柏崎刈羽原子力発電所第7号機 工事計画審査資料	
資料番号	KK7補足-028-10-34 改2
提出年月日	2020年7月28日

機器・配管系の設備の既工認からの構造変更について

添付-1 構造変更した設備の変更点の概要

原子炉補機冷却水系熱交換器の耐震強化による変更点

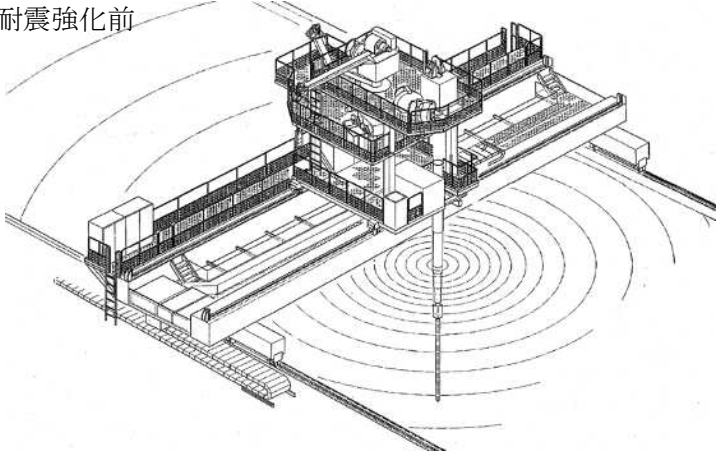
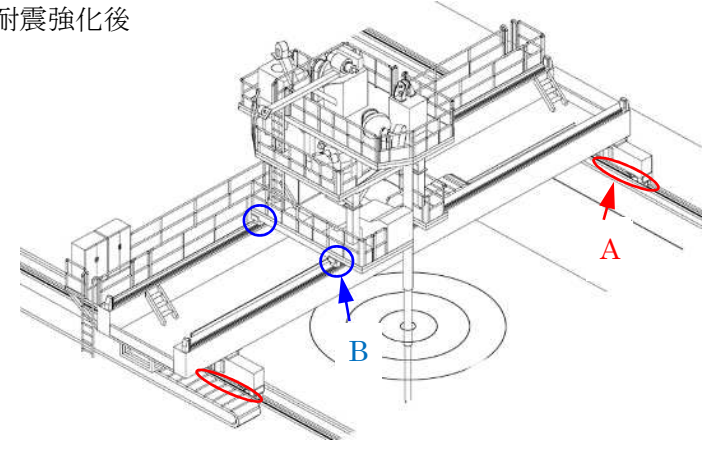
変更前	変更後	備考
<p>耐震強化サポート追設前</p> 	<p>耐震強化サポート追設後</p> <p>G-G</p>  <p>鉛直荷重伝達板</p> <p>(A), (B), (D), (E)</p> <p>(C)</p>	<p>耐震強化サポートを追設。</p>
 <p>耐震強化サポート</p> <p>アンカボルト (ケミカルアンカ)</p> <p>G-G</p> <p>G-G</p>		 <p>(F)</p>

原子炉建屋クレーンの耐震強化による変更点

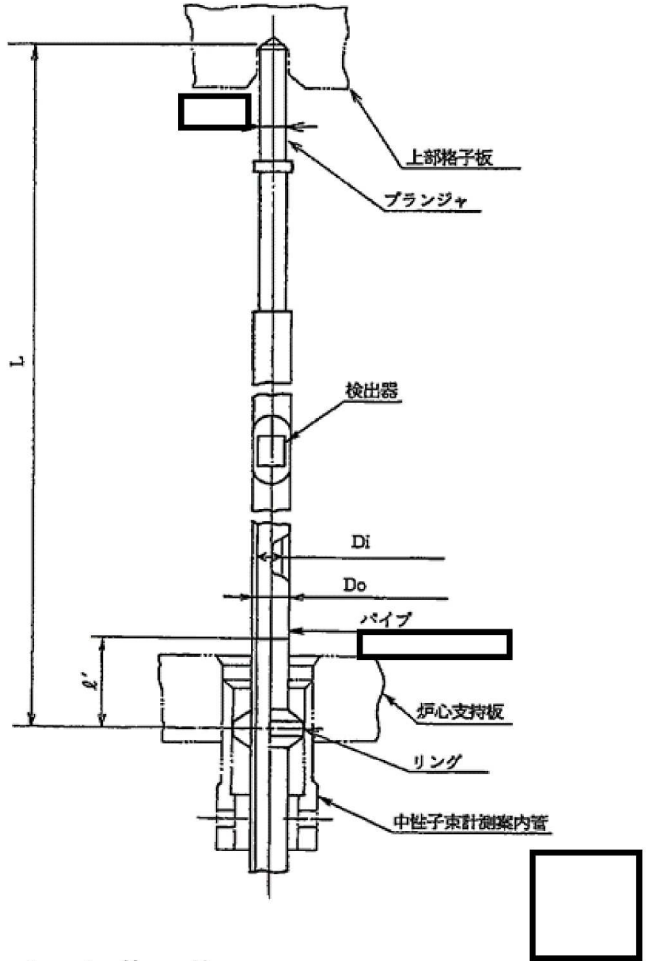
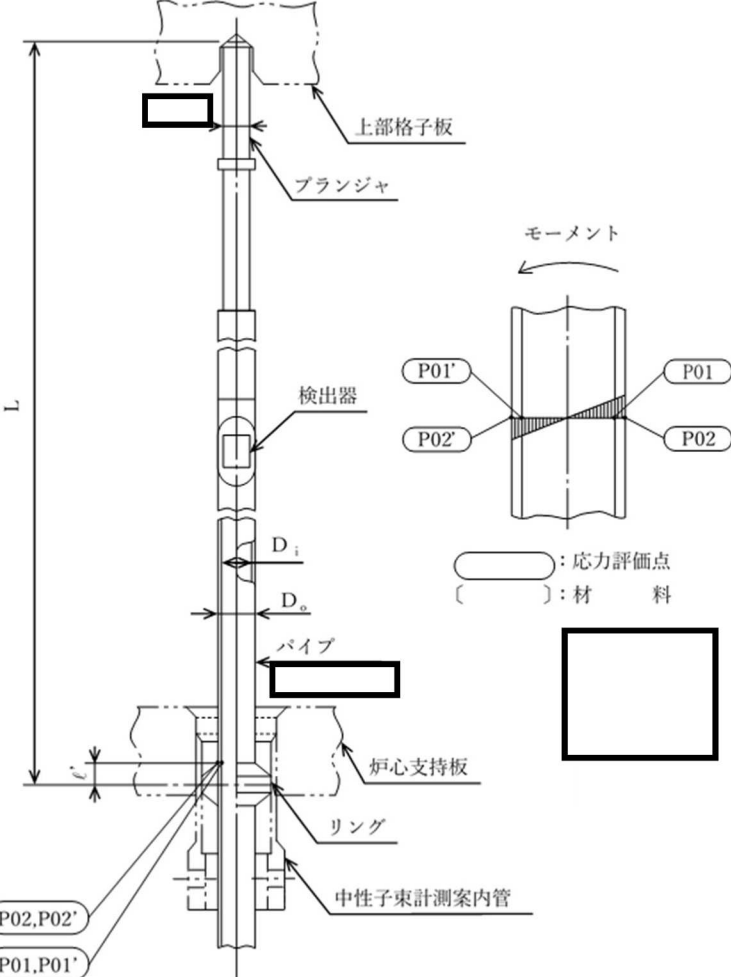
変更前	変更後	備考
 <p>A: 脱線防止ラグ</p> <p>B: トロリストップ</p> <p>C: 主巻ワイヤーロープ</p> <p>耐震強化前</p>  <p>A: 脱線防止ラグの形状</p> <p>B: トロリストップの形状</p> <p>C: ワイヤロープ種類</p>	 <p>A: 脱線防止ラグ</p> <p>B: トロリストップ</p> <p>C: 主巻ワイヤーロープ</p> <p>耐震強化後</p>  <p>A: 脱線防止ラグの形状</p> <p>B: トロリストップの形状</p> <p>C: ワイヤロープ種類</p>	<p>耐震強化を目的とした、脱線防止ラグおよびトロリストップの形状変更、主巻ワイヤーロープの種類の変更。</p>

起動領域モニタの取替による変更点 (1/2)

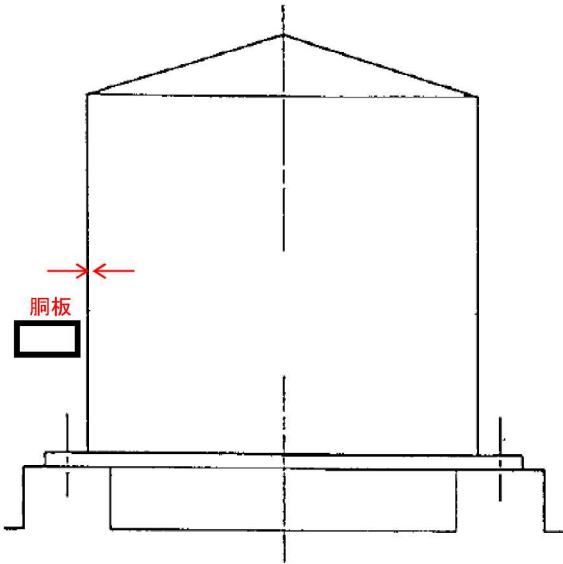
変更前	変更後	備考
 <p>上部格子板 ブランジャ 検出器 D_i D_o パイプ l' 炉心支持板 リング 中性子束計測案内管</p> <p>[] : 材 料</p> <p>寸法 (単位 : mm)</p>	 <p>上部格子板 ブランジャ 検出器 D_i D_o パイプ l' 炉心支持板 リング 中性子束計測案内管</p> <p>モーメント</p> <p>P01', P02', P01, P02</p> <p>○ : 応力評価点 □ : 材 料</p> <p>P02, P02' P01, P01'</p> <p>寸法 (単位 : mm)</p>	<p>備考</p> <p>取替に伴う, 材料・溶接位置の変更。 製造メーカーの異なる2種類の起動領域モニタに変更しているため, 変更後の構造は2種類記載している。 (本頁1頁目)</p>

起動領域モニタの取替による変更点 (2/2)

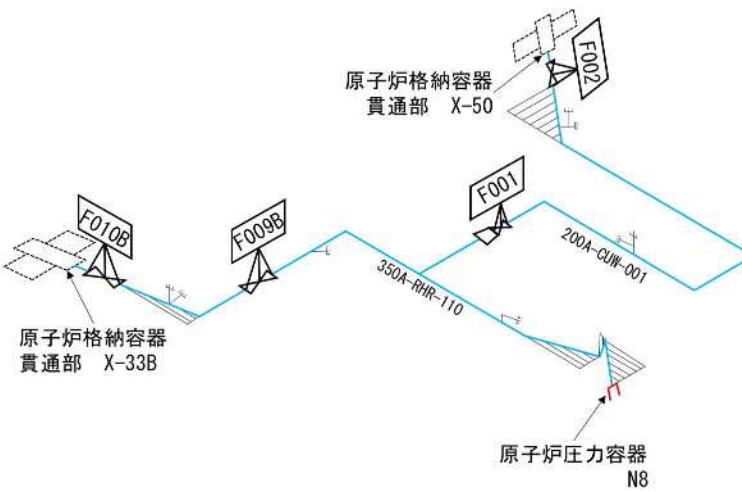
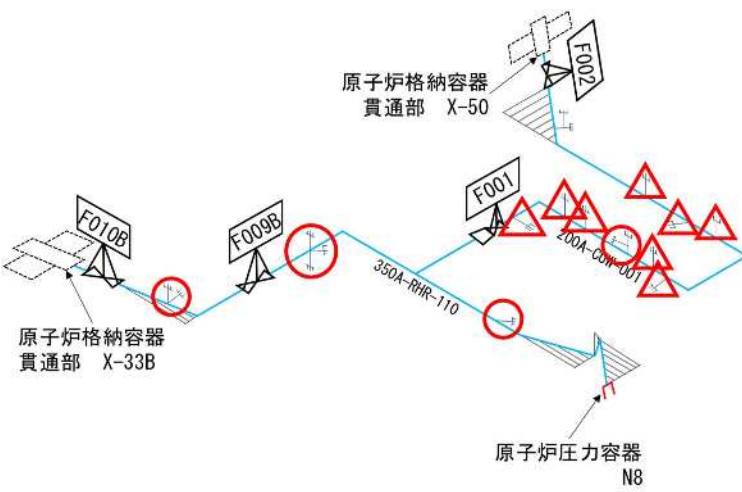
変更前	変更後	備考
<p>上部格子板 ブランジャ 検出器 D_i D_o パイプ 炉心支持板 リング 中性子束計測案内管</p> <p>[] : 材 料</p> <p>寸法 (単位 : mm)</p>	<p>上部格子板 ブランジャ 検出器 D_i D_o パイプ 炉心支持板 リング 中性子束計測案内管</p> <p>モーメント</p> <p>P01, P02, P01', P02'</p> <p>[] : 材 料</p> <p>* : Lは解析モデル下端から上端までの節点間の長さを表しており、構造上の長さには変更がない。</p> <p>寸法 (単位 : mm)</p>	<p>備考</p> <p>取替に伴う、材料・溶接位置の変更。 製造メーカーの異なる2種類の起動領域モニタに変更しているため、変更後の構造は2種類記載している。 (本頁2頁目)</p>
